11 de setiembre, 2026
DFOE-CIU-0430

Asunto: Remisión de Orden **DFOE-CIU-ORD-00004-2026** relativa a las modificaciones de la adenda n.º 7 y n.º 8 del contrato CONAVI-CHEC-001 y otros temas asociados al Proyecto de la ruta nacional n.º 32, sección: intersección con la ruta nacional n.º 4 (Cruce Sarapiquí) y Limón.

Imagen n.º1. Trayectoria de vehículos en rotonda La Unión

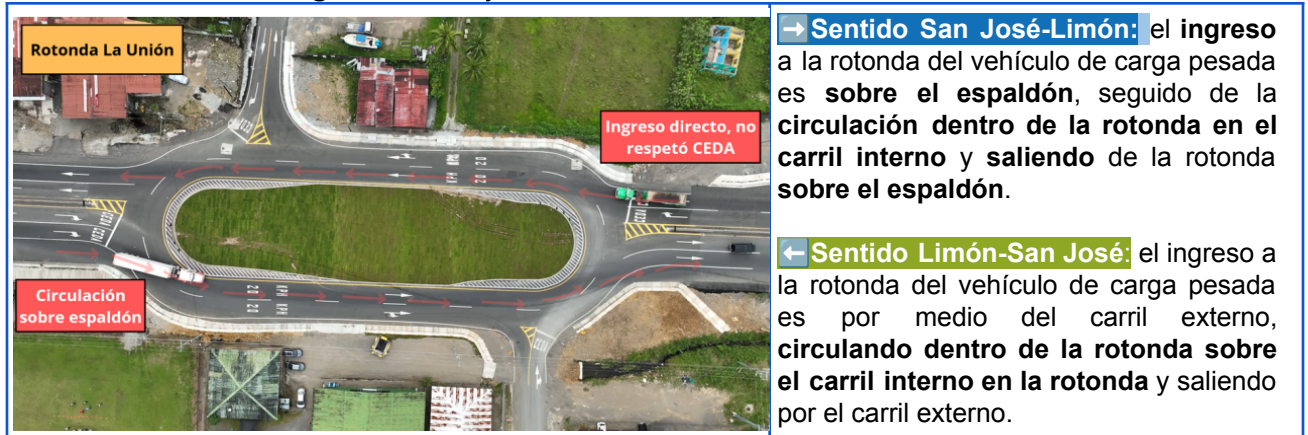
- 1.32. El 17 de marzo de 2025, el LanammeUCR comunicó⁴⁰ al Ministro del MOPT, a la Dirección Ejecutiva del CONAVI y a la UERN32 que, entre otros aspectos, en las Rotondas La Unión y Herediana se identificaron **"...a partir de vuelos con drones realizados el jueves 13 de febrero de 2025, conductas que fueron alertadas de forma oportuna por medio de reuniones y asesorías a la Administración en noviembre y diciembre de 2024. Estas conductas podrían replicarse en el resto de diseños al mantener las mismas posibilidades de mejora de las rotondas analizadas..."** (El resaltado no es del original). Al respecto, se incorpora el detalle de imágenes de vehículos pesados que muestran el ingreso

rectilíneo utilizando los espaldones, el uso indebido de los carriles de circulación, tránsito en las zonas verde y montable de las rotondas, entre otros.

En complemento, en febrero de 2025 mediante vuelos de drones realizados por ese Laboratorio en las rotondas de La Unión y Herediana, se identificaron una serie de comportamientos inadecuados de circulación, aspectos que fueron alertados a la UERN32 en marzo de 2025, los cuales se ejemplifican en las siguientes imágenes.
